島根原子力発電所 2号炉 審査資料	
資料番号	EP-080 改 06
提出年月日	令和3年6月14日

気象資料の変更に伴う 島根原子力発電所原子炉設置許可申請書 の変更について

令和3年6月

中国電力株式会社

第2.4-14図 年間及び月別大気安定度出現頻度

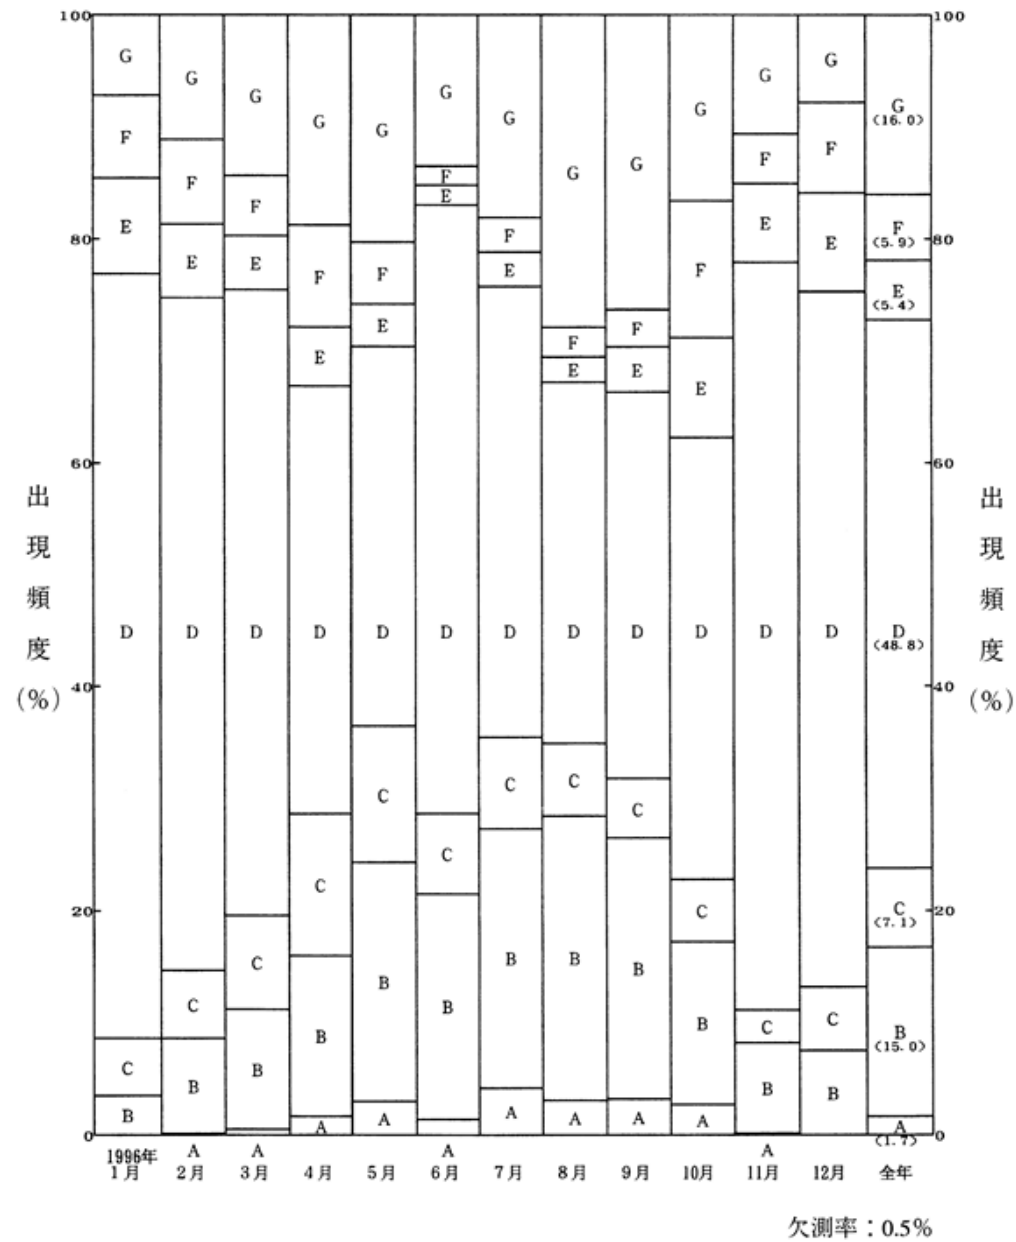
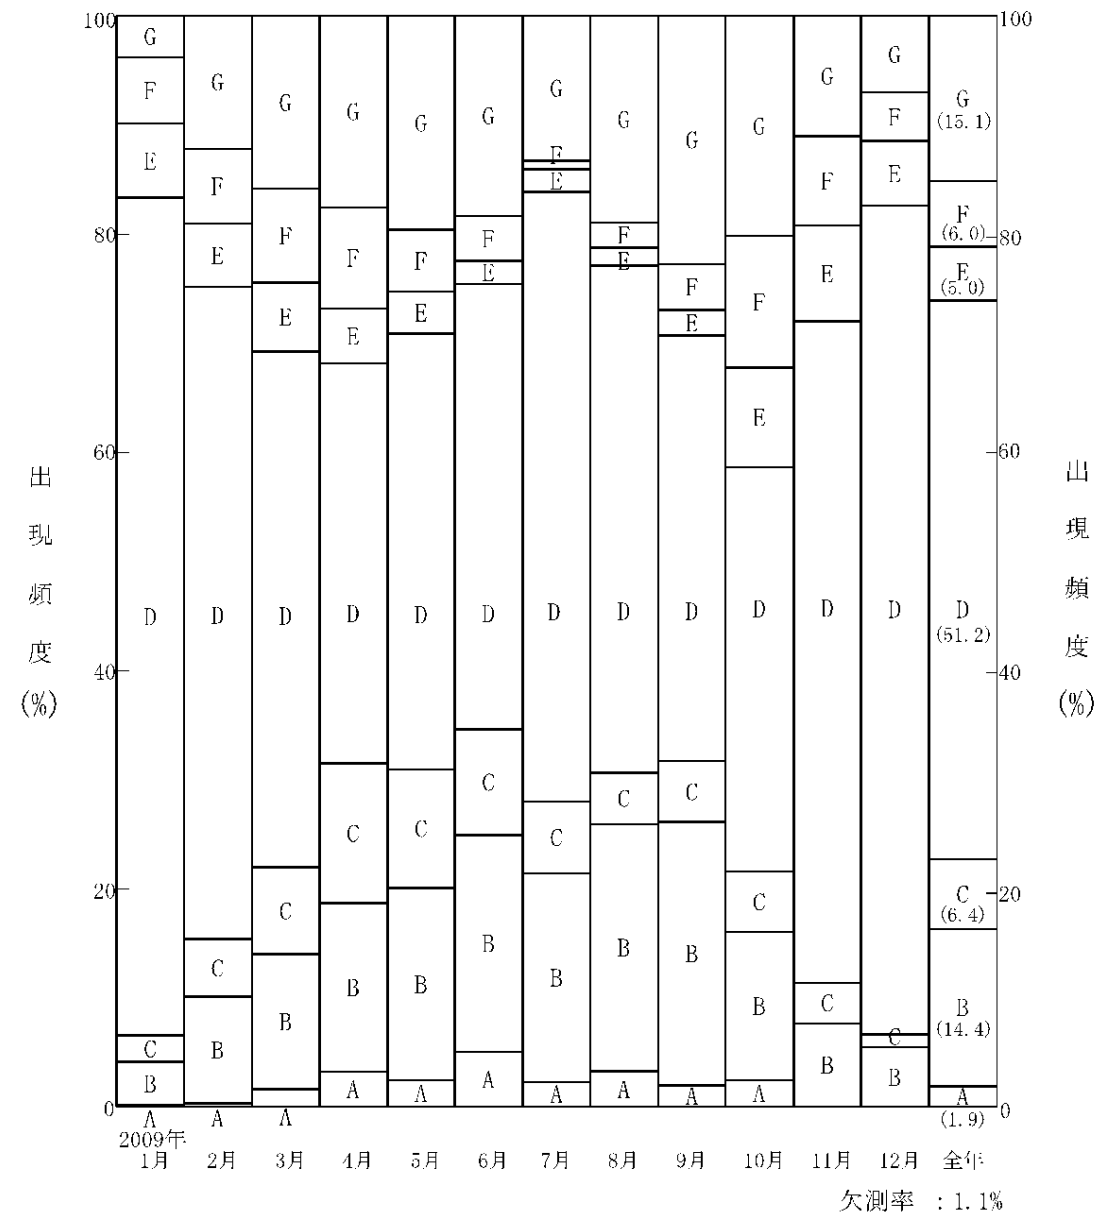
・気象期間の変更
1996年と2009年とで大きな変動はなく、年間を通じてD型の大気安定度の出現頻度が多い。

第2.4-15図 年間大気安定度別風配図 (標高28.5m, 地上高20m)

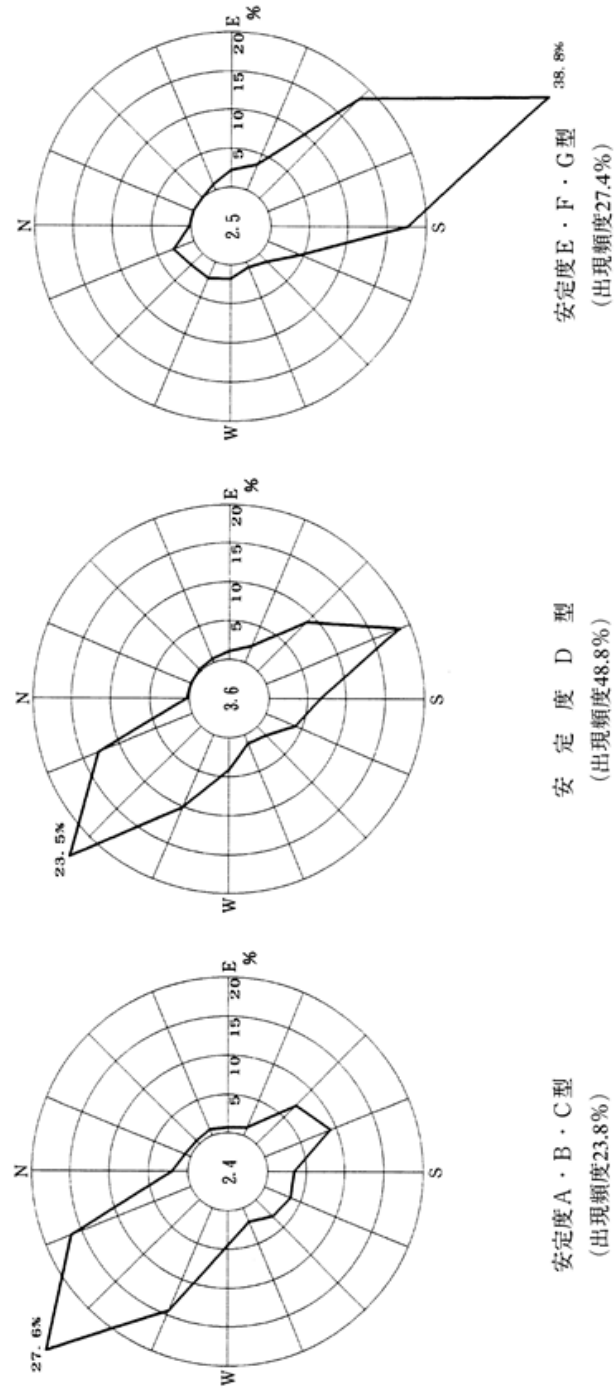
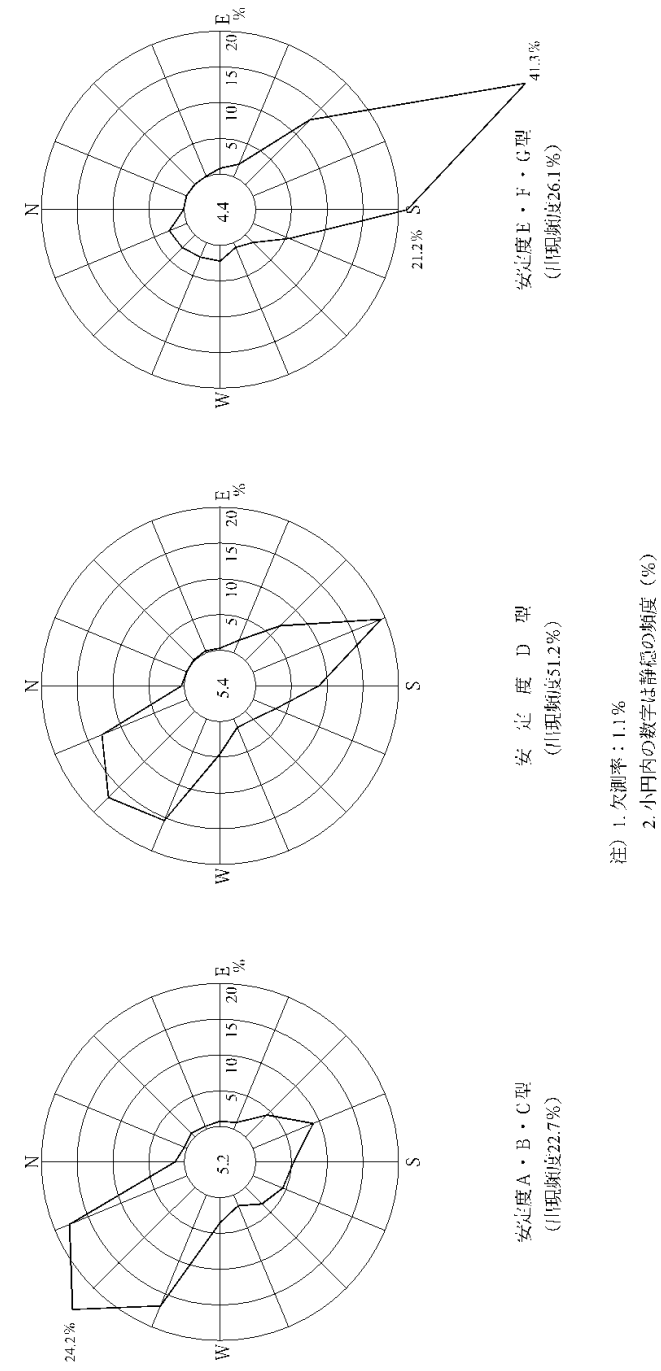
・気象期間の変更
大気安定度の出現時における風配図については、1996年と2009年とで大きな違いはなく、拡散の小さいE・F・G型の大気安定度が出現しているときには陸側から海側へ風が吹いている頻度が高く、拡散の大きいA・B・C型の大気安定度が出現しているときには、海から陸側へ向かう頻度が高くなっている。この傾向は地上風にて顕著となっているが、高所風においても同様である。

第 1 図 年間大気安定度別風配図 (標高 28.5m, 地上高 20m)

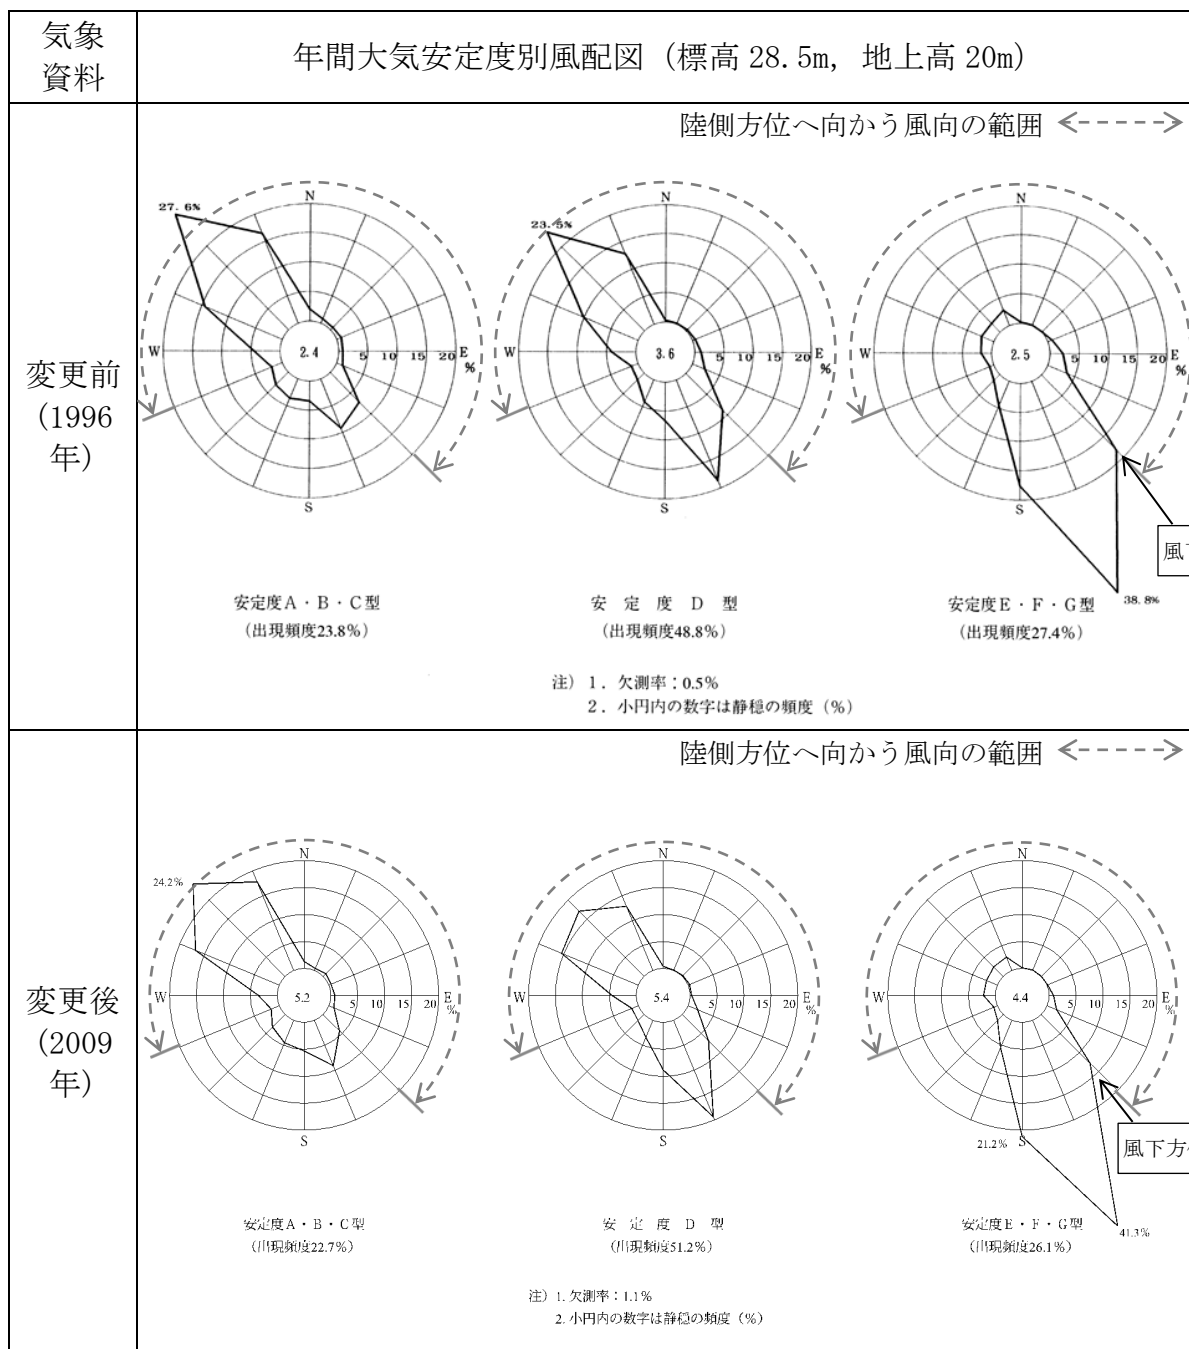
主蒸気管破断（設計基準事故）時の拡散評価の特徴として，相対濃度の評価結果が，NW方位において突出して大きい。これは，第1図に示すとおり，地上風において，拡散の小さいE・F・G型の大気安定度が発生しているときの風向出現頻度が特に高い風下方位N（風向S）から風下方位NW（風向SE）までの範囲と，陸側方位であるENE方位からNW方位までの範囲が重なっているところがNW方位のみであることによる。なお，この傾向は気象資料の変更前後において変化がない。

第1図より、大気安定度E・F・G型出現時の風下方位NW（風向SE）の出現頻度が減少していることが分かる。

第 2 図 年間大気安定度別風配図（標高 130m，地上高 115m）

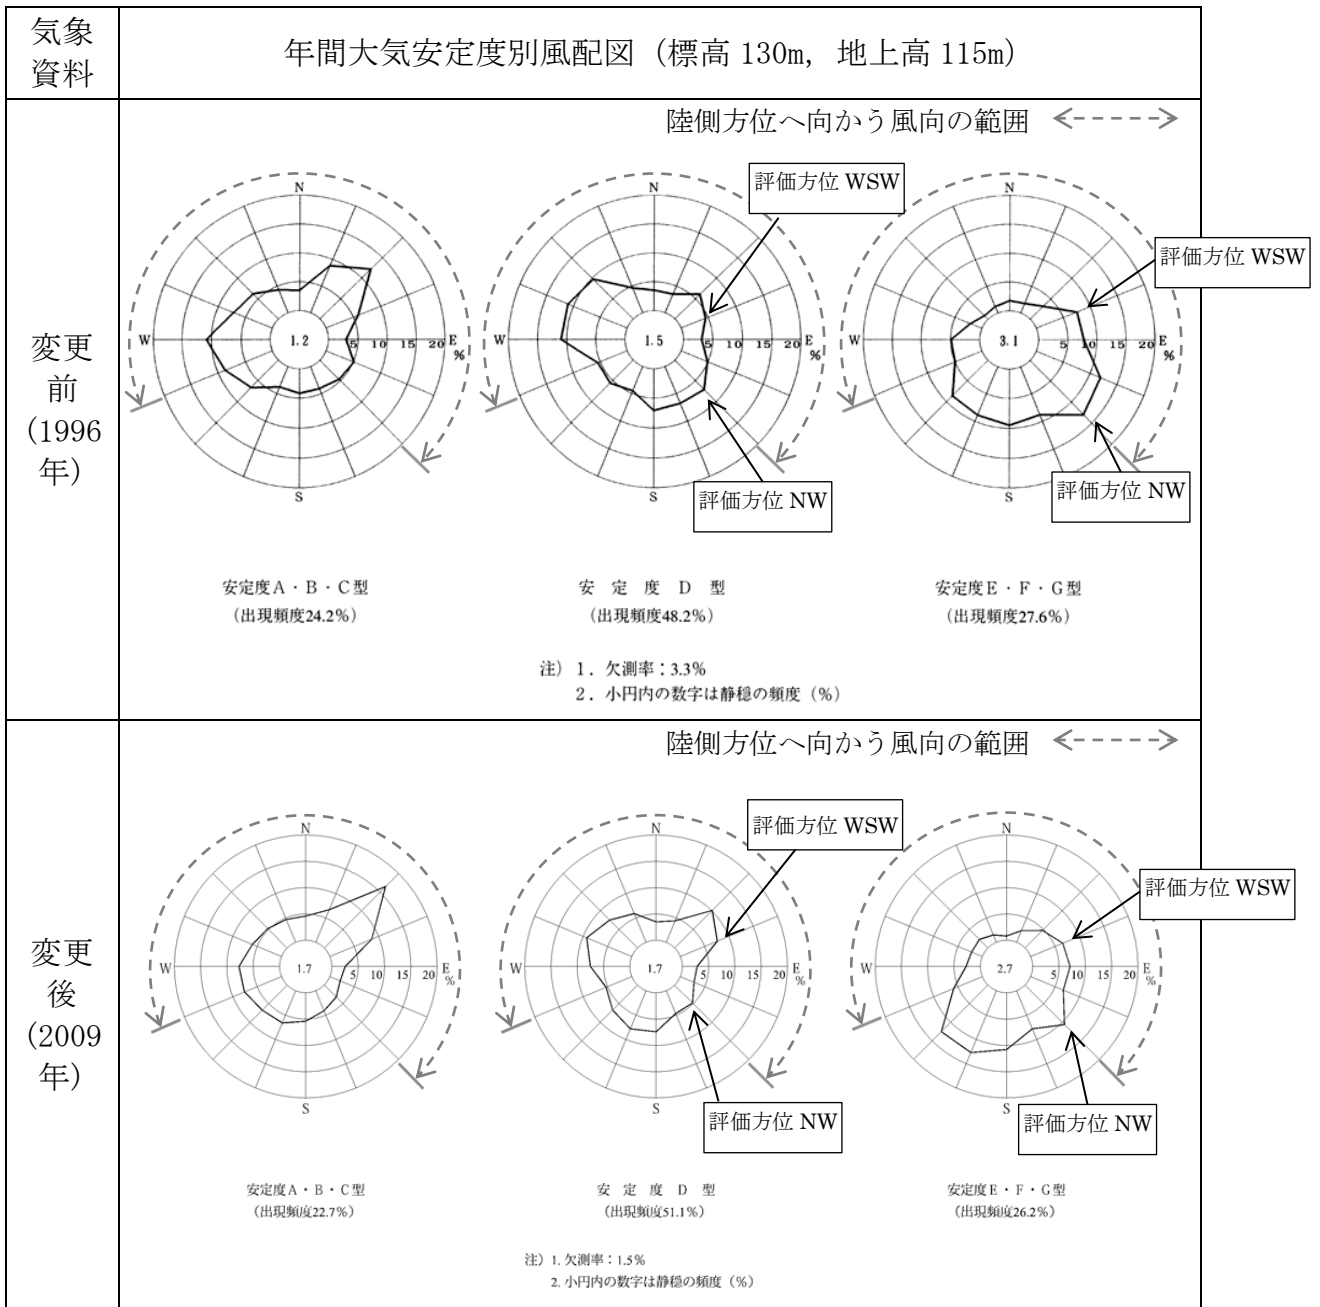
第2図のとおり、変更前後において、拡散の小さい大気安定度E・F・G型における風下方位NW（風向SE）の出現頻度が減少したことにより、NW方位における相対線量の累積出現頻度97%の値が減少したと考えられる。
